- **ID 9888.** con avviso del 23 maggio 2023, codice procedura MASE-2023-93273 stata avviata la **procedura di valutazione di impatto ambientale (V.I.A.)** di competenza nazionale (artt. 20 e ss. del decreto legislativo n. 152/2006 e s.m.i.) relativa al **progetto di realizzazione di una centrale eolica denominata Orbetello** da parte di **Apollo Wind s.r.l.** (sede in Bolzano, Via della Stazione n. 7) in località varie, Comune di **Orbetello** (GR);

#### OSSERVAZIONI

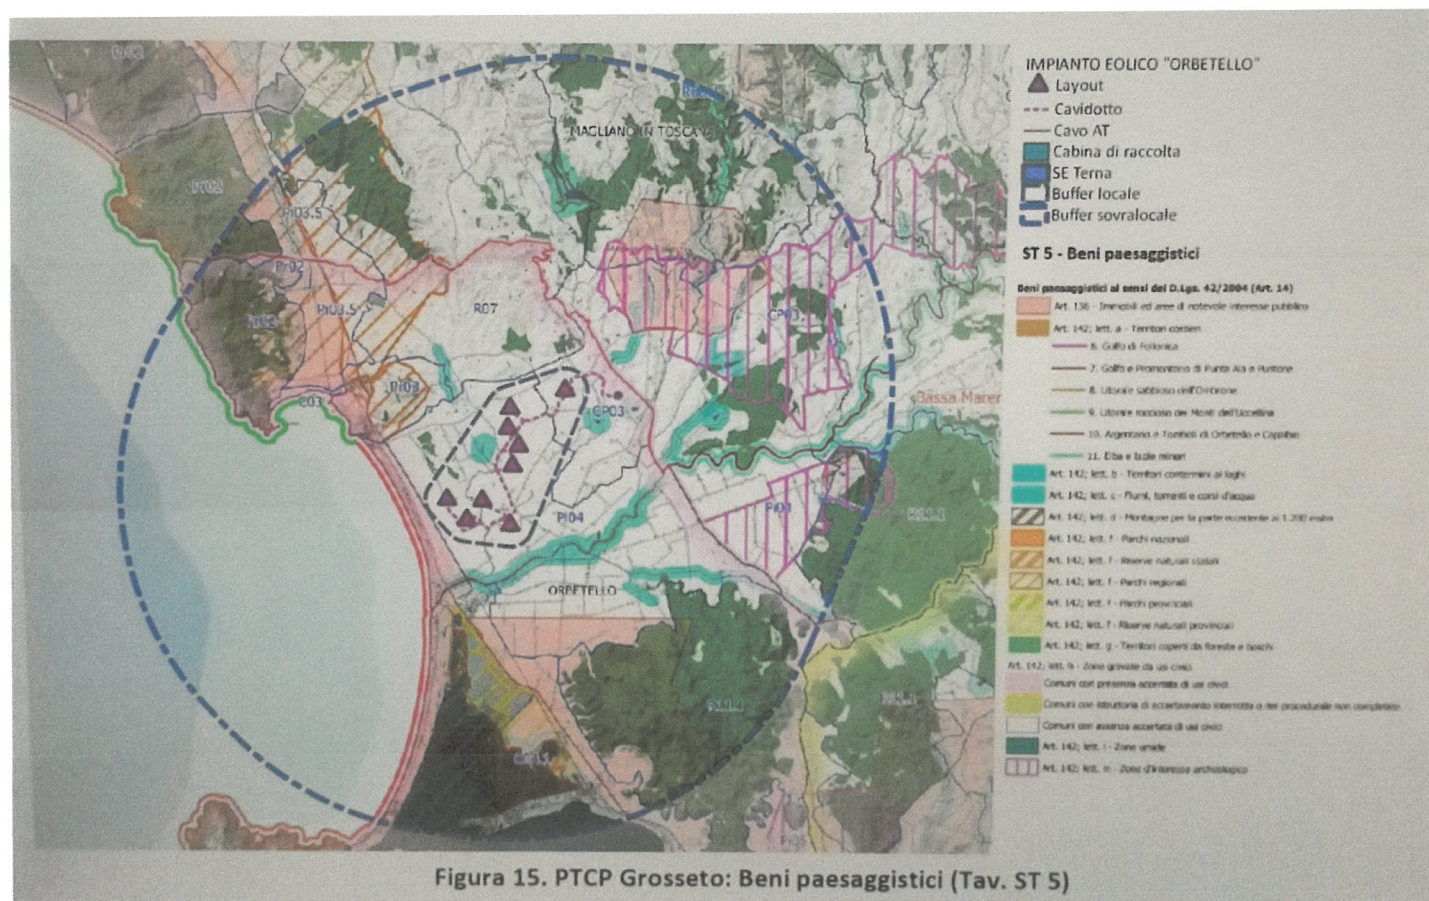
- l'ampia area individuata ai fini del progetto di centrale eolica risulta interessata da numerosi **ambiti tutelati con vincolo culturale e/o con vincolo paesaggistico**, ai sensi e per gli effetti di cui agli artt. 10 e ss. e 136 e ss. del decreto legislativo n. 42/2004 e s.m.i.); come riconosciuto dallo stesso Soggetto proponente (vds. relazione generale, punto 4.3):

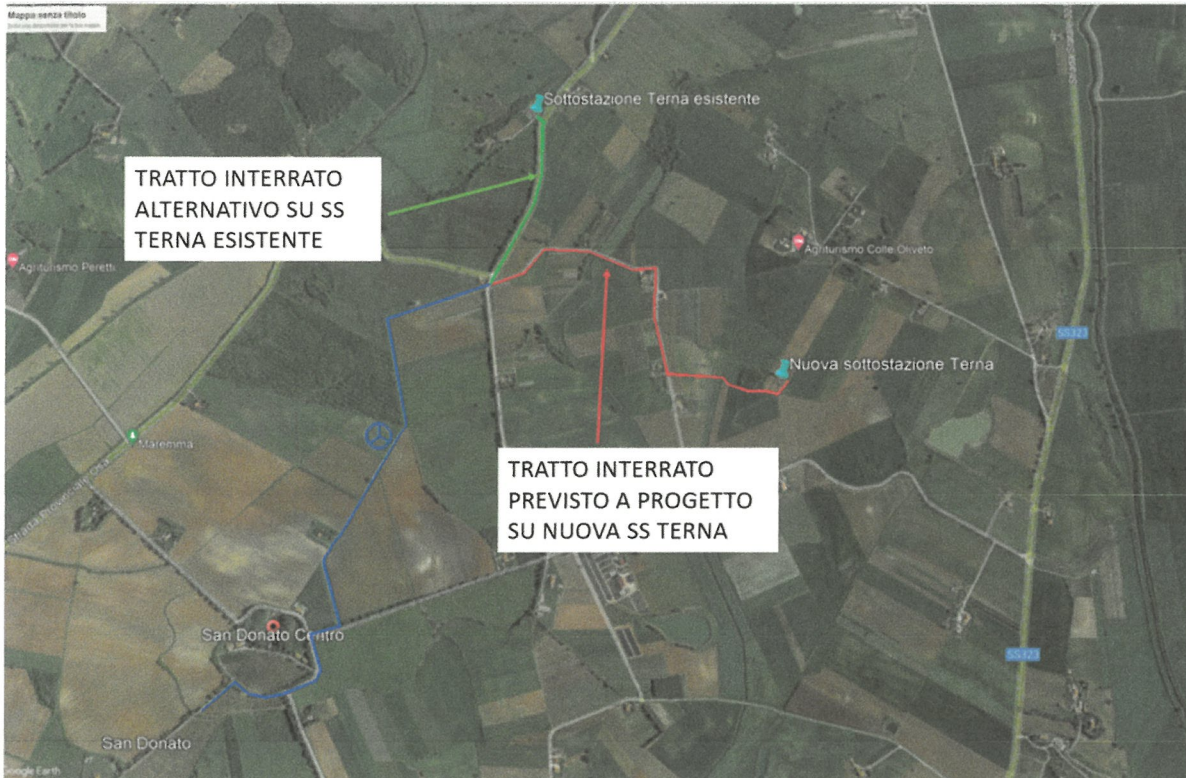
Andando ad analizzare il territorio e le cabine già esistenti si evince che esiste già una sottostazione di Terna nei pressi del parco eolico lungo la Strada Provinciale dell’OSA localizzata a Latitudine 42°34'15.42"N e Longitudine 11°15'24.68"E. Dalla documentazione fotografica sotto si evince il perimetro e la localizzazione di detta Sottostazione.

Non si riesce a capire dal progetto la motivazione per cui non si possa sfruttare la sottostazione esistente (ed eventualmente ampliarla) invece di andare a realizzare un nuovo manufatto estremamente vicino a quello esistente con tutte le seguenti problematiche connesse:

- 1) Deturpazione del paesaggio andando a realizzare dei manufatti in Calcestruzzo di dimensioni rilevanti (24.3 x 10.5 metri in pianta, altezza non indicata a progetto ma sicuramente superiore a 3 metri di altezza) nel contesto ambientale della Maremma Toscana

- 2) Impatto visivo dell’opera notevolmente incrementato andando a realizzare manufatti vicino a zone boschive e all’interno di campi coltivati invece di utilizzare aree già dedicate a spazi tecnici come la sottostazione esistente

- 3) Realizzazione di un cavidotto più lungo come tratto (circa il doppio) per arrivare con i cavi alla nuova sottostazione con conseguente aggravio di costi di realizzazione, maggiori costi di adeguamento dimensione strade, etc.
